改善箇所説明図

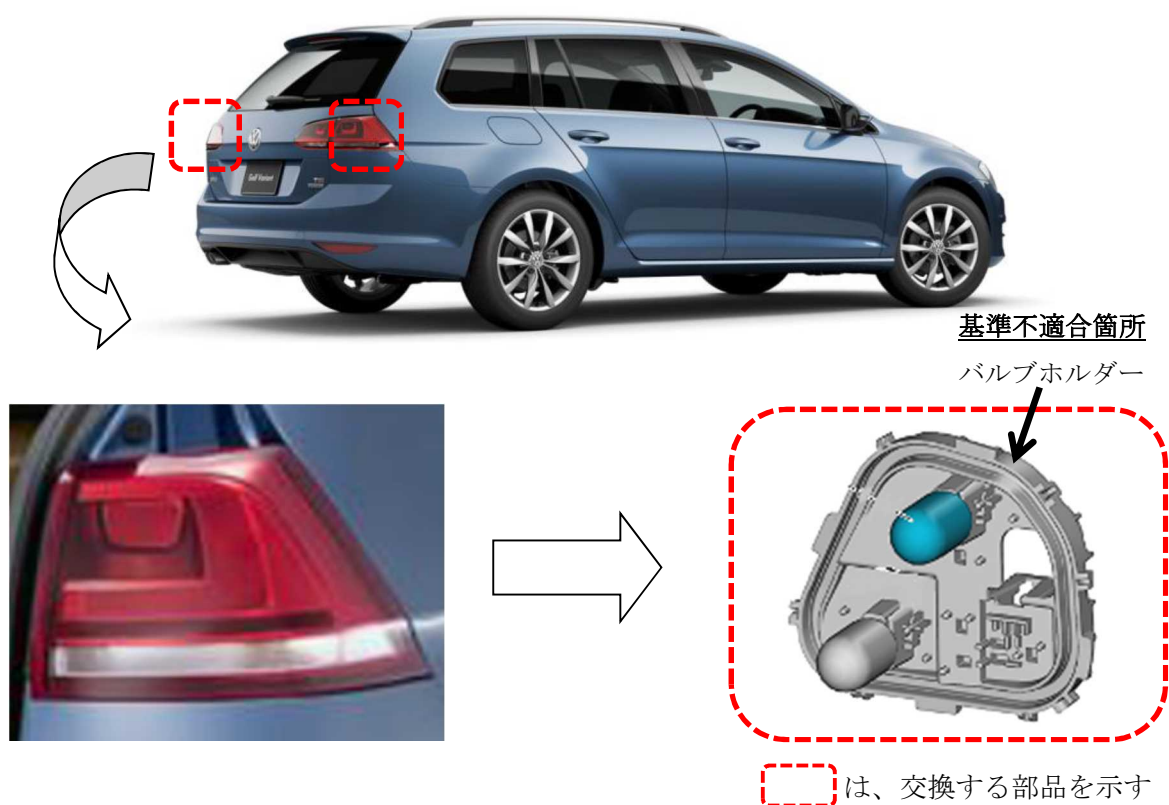
不具合の内容

リヤコンビネーションランプにおいて、バルブを取り付けるバルブホルダーの設計が不適切なため、走行振動等により接触不良が発生することがある。そのため、警告灯が点灯し、最悪の場合、制動灯および尾灯が点灯しないおそれがある。

改善措置の内容

全車両、リヤコンビネーションランプのバルブホルダーを対策品に交換する。

識別：キャンペーンステッカーに「94J8、日付（西暦・月・日の順）ワークショップスタンプ」を記入し、スペアタイヤ収納部左側面に貼りつける。
